Projekt pn. „Modernizacja i przebudowa osiedlowej sieci ciepłowniczej wraz z przyłączami do budynków na terenie Kędzierzyna-Koźla”
Współfinansowany przez Unię Europejską ze środków Funduszu Spójności w ramach
Programu Infrastruktura i Środowisko
Umowa nr POIS.09.02.00-00-050/10-00

Kędzierzyn-Koźle, dnia 24 stycznia 2014 r.

**ZMIANA DO SPECYFIKACJI
ISTOTNYCH WARUNKÓW ZAMÓWIENIA SEKTOROWEGO
z dnia 13 grudnia 2013 r.
na zadanie**

„Przebudowa sieci ciepłowniczej wraz z przyłączami do budynków od komory przy Placu Wolności 5 do komory przy ul. Traugutta w Kędzierzynie-Koźlu wraz z przebudową sieci teletechnicznej i przełożeniem kabla elektrycznego”

Załącznik nr 4 do SIWZ, pkt 8
Rysunek nr 2

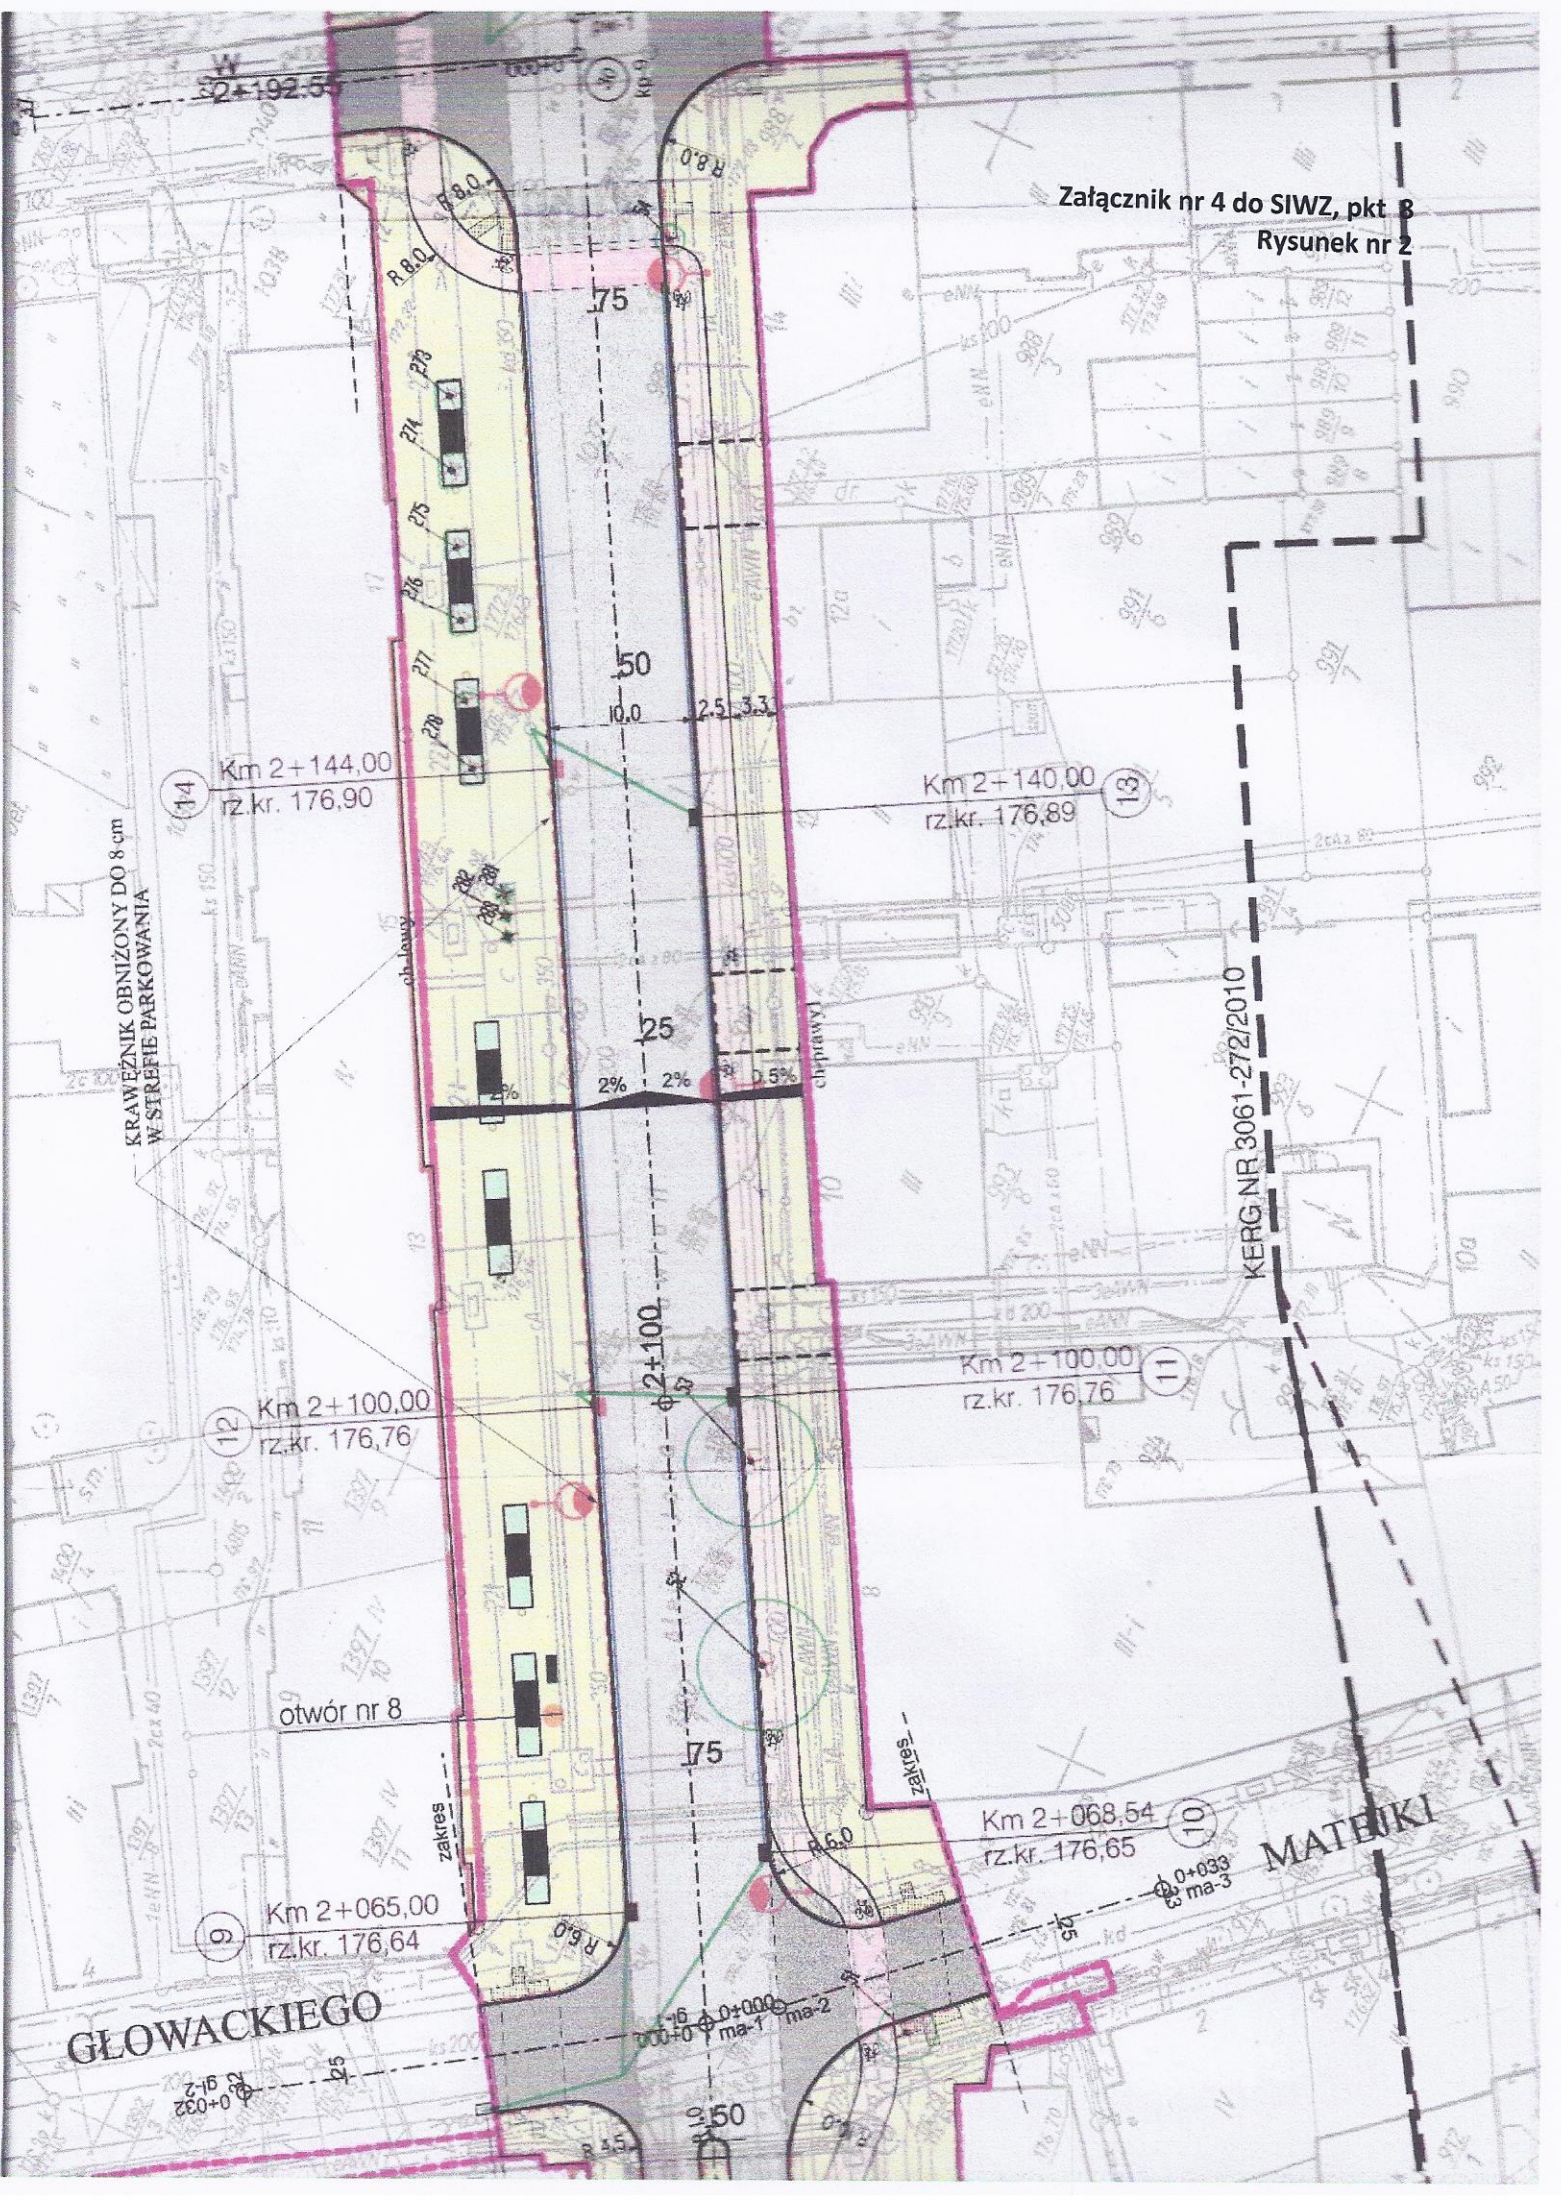
2. Dodaje się pkt 8 w Załączniku nr 4 do SIWZ:

Gmina Kędzierzyn-Koźle uzyskała pozwolenie na budowę – przebudowę al. Jana Pawła II wraz z budową ronda na skrzyżowaniu ulic: al. Jana Pawła – Karola Miarki - Traugutta- Grunwaldzkiej. Przebudowa drogi będzie realizowana w latach następnych. Wykonawca musi uwzględnić w ofercie długość rury ochronną pod ul: al. Jana Pawła II, Traugutta, Karola Miarki, aby zabezpieczała rurę preizolowaną ułożoną pod ulicami w chwili obecnej i po przebudowie dróg.
